Opakovaná žádost o doplnění projektové dokumentace Modernizace trati - Bubny - Výstaviště

Věc: Opakovaná žádost o závazné stanovisko k dokumentaci pro stavební řízení veřejně prospěšné stavby: „Modernizace trati Praha - Bubny (včetně) – Praha - Výstaviště (včetně)“

Žádost o doplnění projektové dokumentace ke stavebnímu povolení – „Modernizace trati - Praha – Bubny – Výstaviště“

**Stožár sadový bezpečnostní kuželový výšky 5 m
se svítidlem VO**

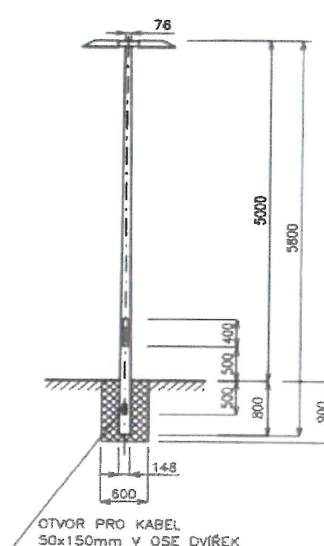
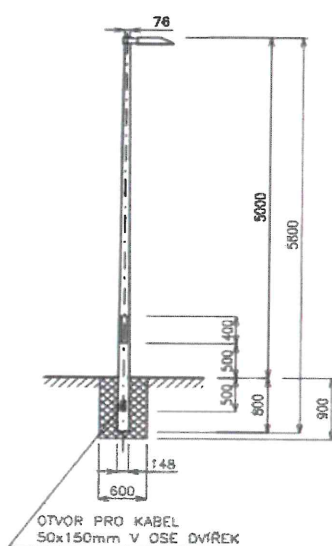
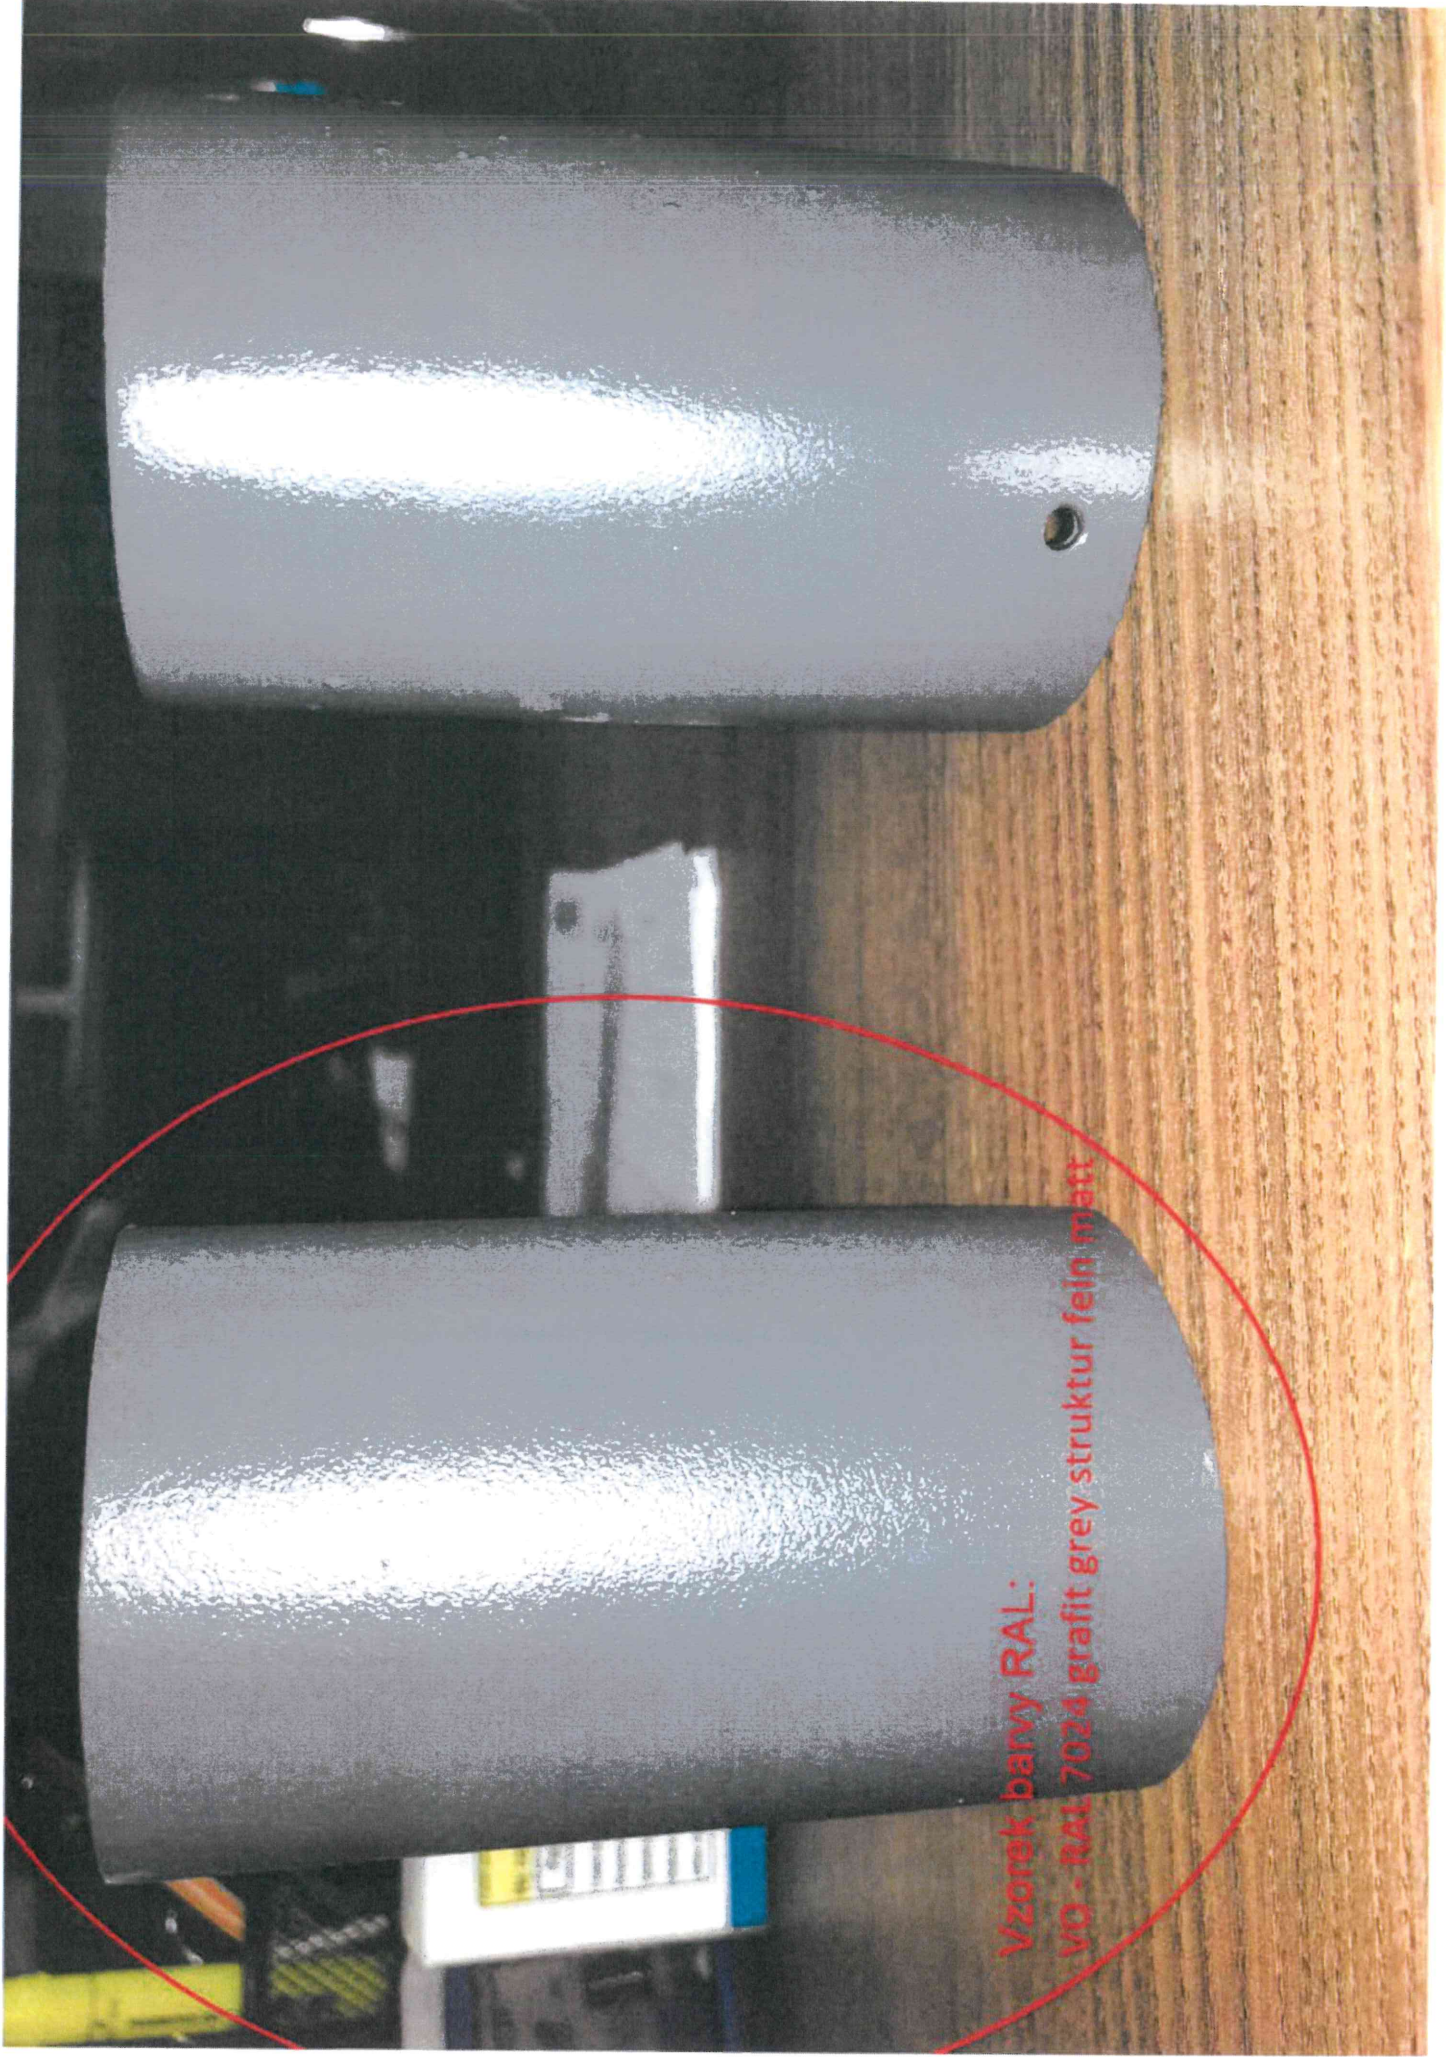
- v projektové dokumentaci není požadovaný typ osvětlení v parku Stromovka, je třeba opravit a blíže specifikovat, podél nově navržené parkové komunikace od zastávky Výstaviště směrem do parku Stromovka je OCP MHMP a NPÚ požadováno osvětlení typu BEGA, které je schváleno v rámci koncepce VO v celém parku Stromovka, náhradní teplota chromatičnosti svítidel se předpokládá 2700, případně dle domluvy s THMP a.s. 2200, bude prověřeno dle pilotních realizací na Fidlovačce a v koordinaci s NPÚ, povrchová úprava RAL 7024 graphite grey struktura fein matt bude odsouhlasena při realizaci vyvzorkováním, bude odpovídat stávajícím realizacím VO Bega v parku Stromovka, požadavek NPÚ - stožáry kuželové a svítidla typu Bega viz příloha č. 2, podklady byly předány OCP MHMP investorovi akce;

Výška osvětlovacích stožárů je jednotná a je 5 m, svítidla BEGA 77963 (jednostranná) a BEGA 77965 (oboustranná), nasazená přímo na dřík stožáru.
